ADDENDA 01

Objet : Appel d'offres AO-2526-003 Rénovation du hall d'entrée

Par la publication de cet addenda à l'intention des soumissionnaires, le Collège Montmorency désire clarifier l'étendu des travaux se rapportant au document de l'appel d'offres AO-2526-003 – *Rénovation du hall d'entrée*.

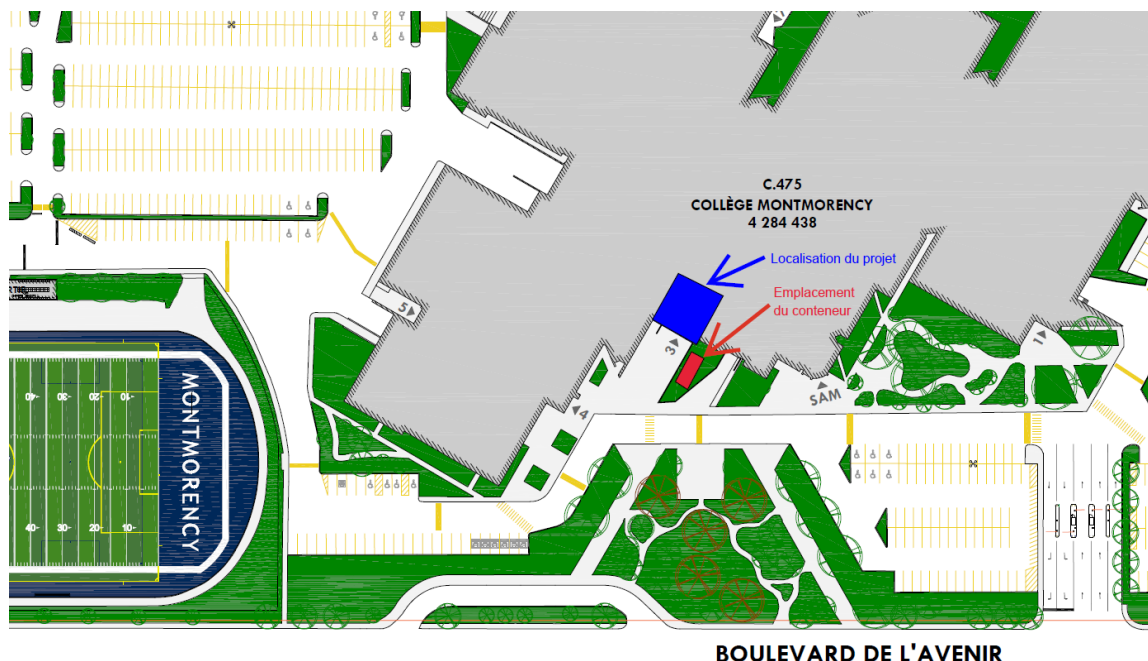
6. Est-ce possible de nous confirmer un emplacement pour le conteneur, svp?

Veillez-vous référer au schéma suivant pour l'emplacement du conteneur :
